Acuerdo 2083 Por el cual se aprueba la incorporación del cambio en los límites de generación y absorción de potencia reactiva de la unidad 1 de la planta Merilectrica

2083

15 Enero, 2026

CURVA DE CARGA NUEVA

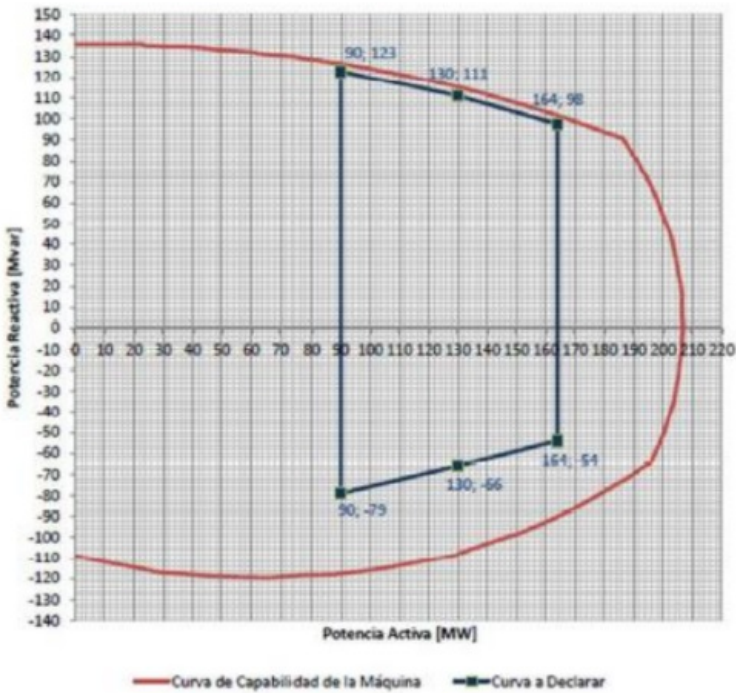
Aprobar la declaración de una nueva curva operativa de carga de la unidad 1 de la central Merilectrica, en la que se define la capacidad para entrega y absorción de potencia reactiva de las plantas en función de la potencia activa generada, como se presenta a continuación:

Unidad	Parámetro para modificar	P Anterior [MW]	Q Anterior [MVar]	P Nuevo [MW]	Q Nuevo [MVar]
MERILECTRICA 1	Capacidad de Absorción de Reactivos	167	-53	164	-54
		130	-66	130	-66
		90	-79	90	-79
	Capacidad de Generación de Reactivos	167	96	164	97,5
		130	111	130	111
		90	123	90	123
